# **Kraftwerk Biblis Block A**

## **Gutachten**

## **Antrag auf Stilllegung und Abbau nach § 7 Abs. 3 AtG (A022/12)**

Juni 2016

Abbildung 5: Raumnutzung, Beispieldarstellung für die  $\pm 0,00$  m Ebene (aus /A-12/)

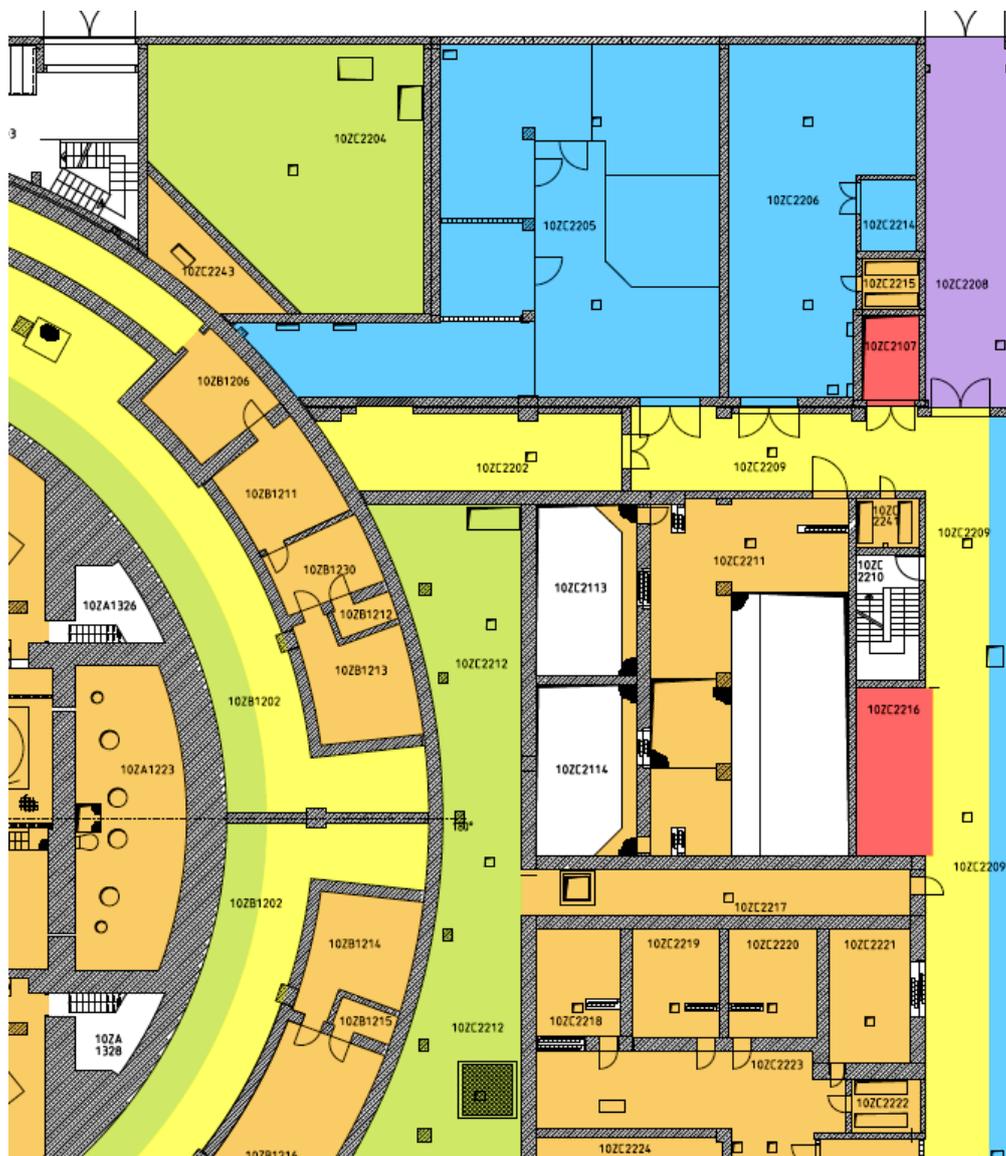
*Die vorgesehenen Nutzungsänderungen von Raumbereichen dienen der Pufferlagerung, Zerlegung, Messung, Dekontamination und Transportbereitstellung der demontierten Komponenten und Zerleteile. Gegen die damit in Verbindung stehenden notwendigen Änderungen an den Räumen, insbesondere auch die Beseitigung von Störkanten, bestehen mit Bezug auf die in /A-12/ beschriebenen Grundsätze der Logistik und der Planung von Transporten keine Bedenken.*
